Autorità di Sistema Portuale
del Mare di Sicilia Occidentale

**PORTO DI PALERMO
COMPLETAMENTO DEL MOLO FORANEO DEL
PORTO DELL'ARENELLA**

STUDIO DI IMPATTO AMBIENTALE
(ART. 22, D. Lgs. 152/06 E SS.MM.II.)

INTEGRAZIONI ALLO S.I.A.
A SEGUITO NOTA MASE N. 0100510 DEL 20/06/2023

Figura 2-1: Stralcio della Tav. T.5 "Carta dei tipi di fondo" in corrispondenza delle nuove opere in progetto

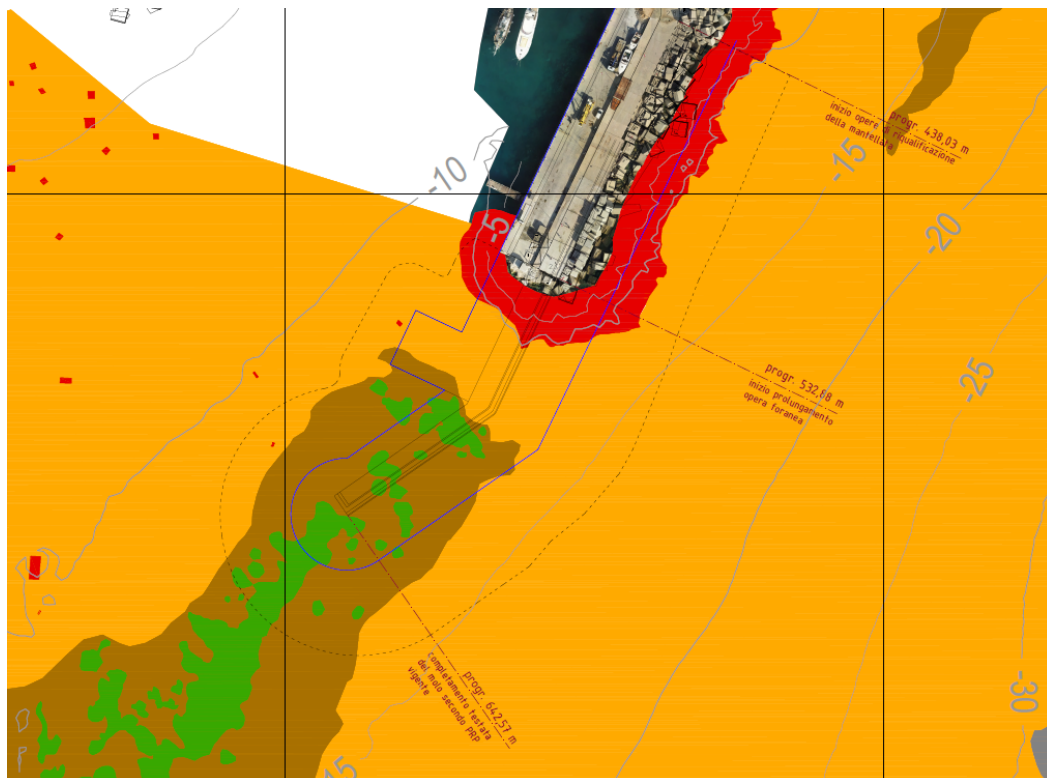
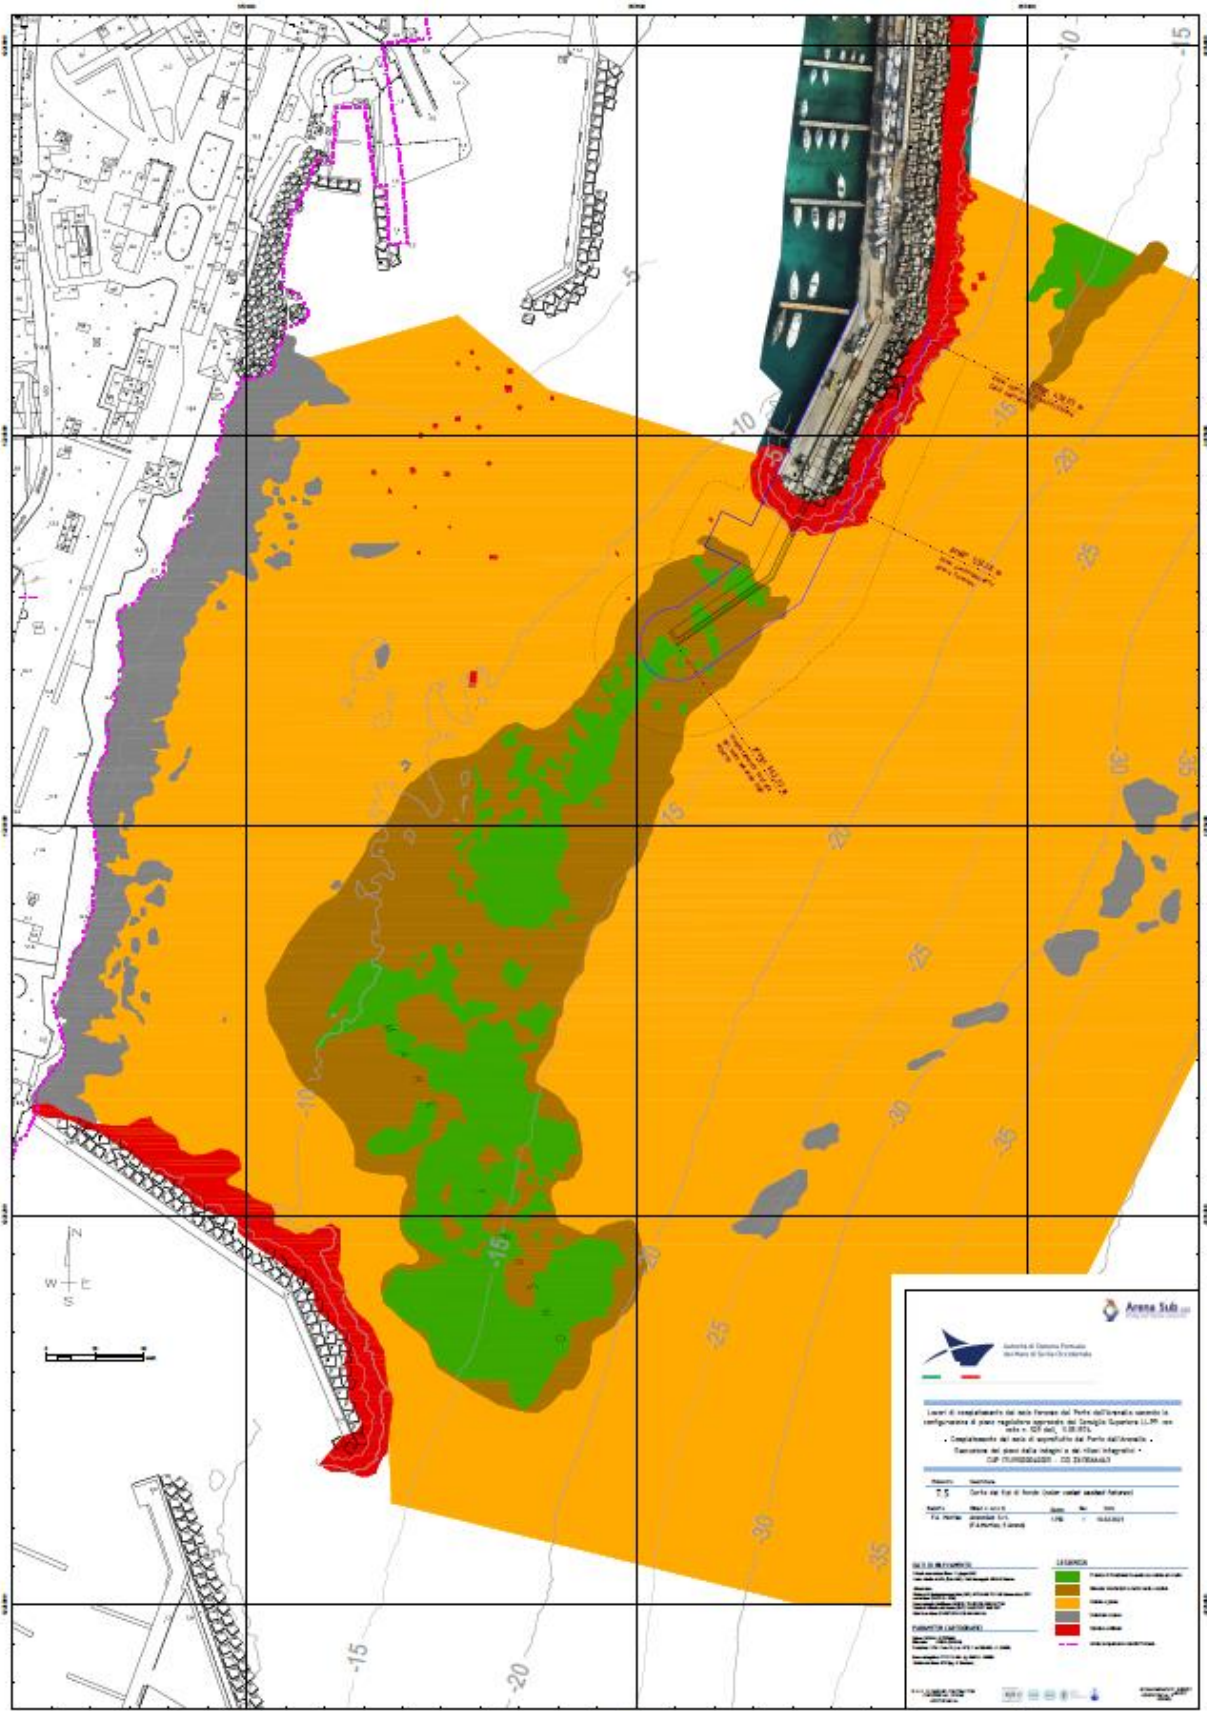
- La caratterizzazione della porzione di fondale non ricompreso nella cartina di cui alla figura 3-4 Tav. T.5 "Carta dei tipi di fondo" dell'elaborato A01_Relazione_generale a pag.26 , con particolare riferimento al fondale su cui verranno poggiate le strutture artificiali.

La Tav. T.5 "Carta dei tipi di fondo", già trasmessa con il progetto esecutivo, riporta l'ingombro delle opere evidenziando la caratterizzazione di tutto il fondale su cui verranno poggiate le nuove strutture.

Nella Figura 2-1 si riporta il particolare della stessa in corrispondenza delle opere in progetto.

La relazione generale riporta alla figura 3.4 di pag. 26 una precedente versione della Tav. T.5 "Carta dei tipi di fondo".

Figura 2-4: Area di cantiere

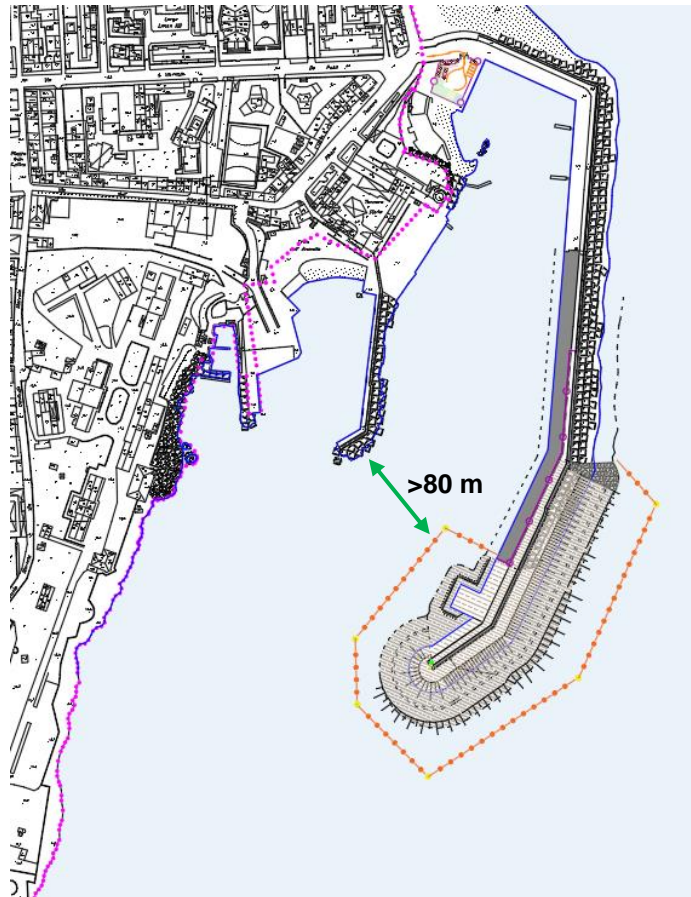
- Valutare eventuali interferenze con le unità da pesca presenti nel porticciolo dell'Arenella nelle varie fasi di cantiere.

L'area di cantiere individuata nel progetto (cfr. elaborato "F.02 Planimetria dell'area di cantiere" e Figura 2-4) non risulta interferente col transito delle unità da pesca, neppure con quelle di maggiori dimensioni.

La Capitaneria di Porto dovrà comunque emettere apposita ordinanza per disciplinare gli aspetti di sicurezza della navigazione in funzione dei mezzi che saranno dichiarati dall'impresa appaltatrice.

Figura 2-5: Sezione tipologica del Molo Sud

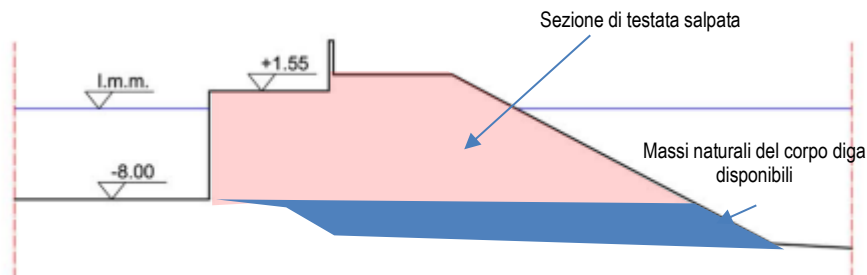
- specificare se l’opera di “salpamento di parte del Molo Sud del Porto di Palermo” è già stata autorizzata o in fase di autorizzazione.
- ai fini della tutela dell’ambiente marino ed in conformità alle disposizioni delle convenzioni internazionali vigenti in materia per l’immersione in mare del materiale lapideo, fornire la certificazione del materiale lapideo da immergere in mare, riferito alla compatibilità e innocuità ambientale dello stesso (caratteristiche mineralogiche, petrografiche, granulometriche, geotecniche, colorimetriche).

La sezione tipologica del Molo Sud consiste nella tipica opera a gettata (massi naturali) e banchinamento in pile di massi di cls.

Figura 2-7: il PRP 2018, nell'ovale rosso la nuova configurazione del Molo Sud

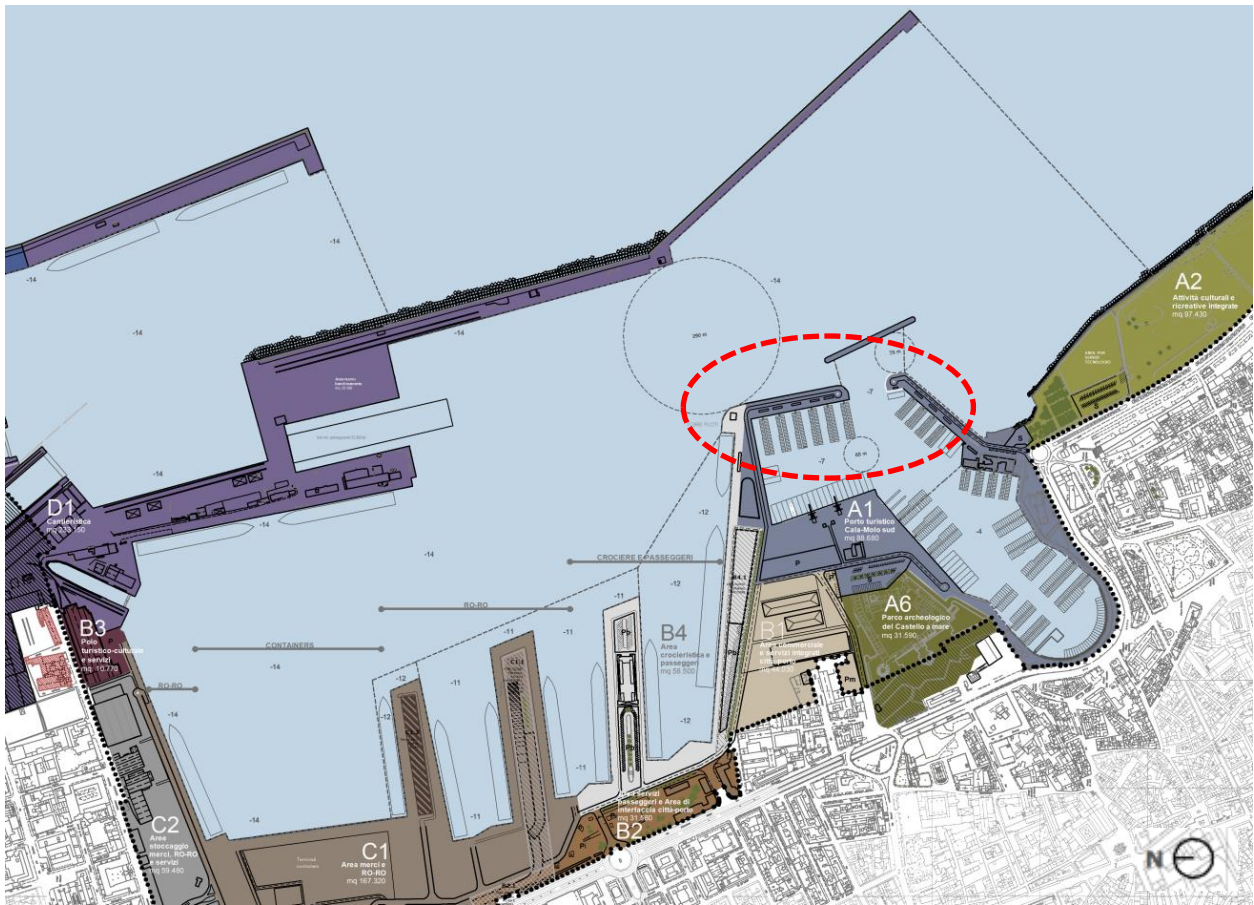
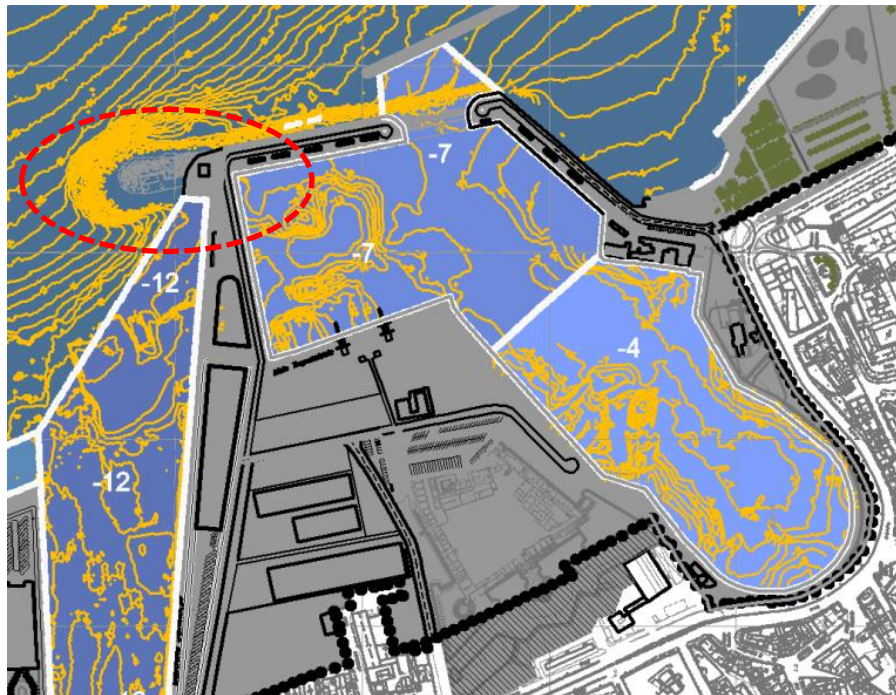
- uno studio dettagliato su eventuali effetti di erosione sulle coste limitrofe;
- un piano di caratterizzazione dei materiali da riutilizzare per il completamento del molo foraneo del porto dell'Arenella.

Il PRP vigente prevede alcune modifiche al Molo Sud che delimita sottoflutto il bacino della Cala (Cfr. Figura 2-8 e Figura 2-7).

Il Molo Sud del Porto di Palermo rientra completamente nella zona d'ombra idrodinamica prodotta dal molo di sopraflutto del porto (Cfr. Figura 2-7). Tale molo ha la sua testata su batimetriche dell'ordine dei 30 m, assolutamente oltre le profondità di chiusura dell'Unità Fisiografica di riferimento. Esso costituisce quindi di per sé ostacolo a qualsiasi vettore traspedeponzionale costiero.

Ciò comporta che qualsiasi modificazione che possa intervenire sulle opere portuali ricomprese nella zona di copertura del suddetto molo di sopraflutto sono del tutto ininfluenti ai fini di eventuali effetti di erosione sulle coste limitrofe.

Figura 3-1: Stralci di mappa con raffronto tra tipi di fondo, batimetrie e impronta delle opere in progetto

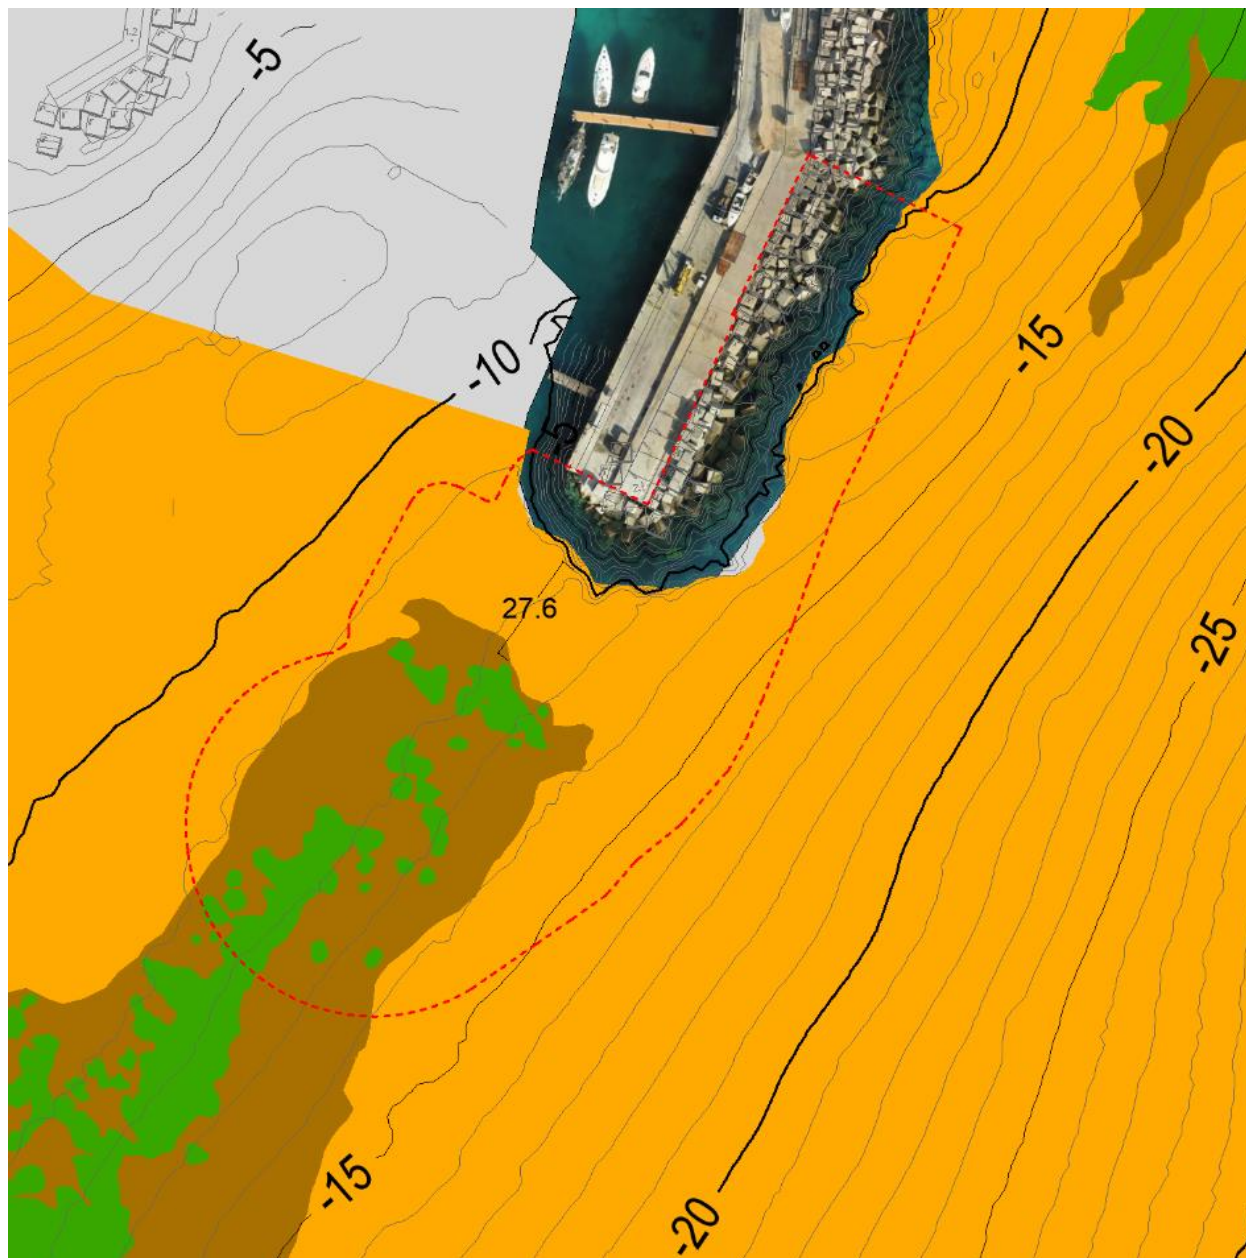
- indicare inoltre sia le batimetriche, sia le superfici di fondale interessate e la relativa distanza dall'opera che si intende realizzare, partendo dal piede del basamento del molo di sovrafflutto.

Per una più veritiera interpretazione, ed in particolar della Posidonia, le facies sono state confrontate con le immagini e i rilievi subacquei ed in alcuni casi con le immagini aeree disponibili.

Di seguito uno stralcio di mappa con sovrapposte:

- Impronta di progetto (tratteggio rosso)
- Curve batimetriche
- Distanza della Posidonia dal piede della testata del molo esistente (27.6m)

All'interno del perimetro di impronta di progetto (linea rossa tratteggiata) le aree sono occupate come di seguito:

- Posidonia = 1049 m²
- Matte = 4403 m²
- Fondi mobili = 8051 m²

Strutture artificiali = 2419 m².
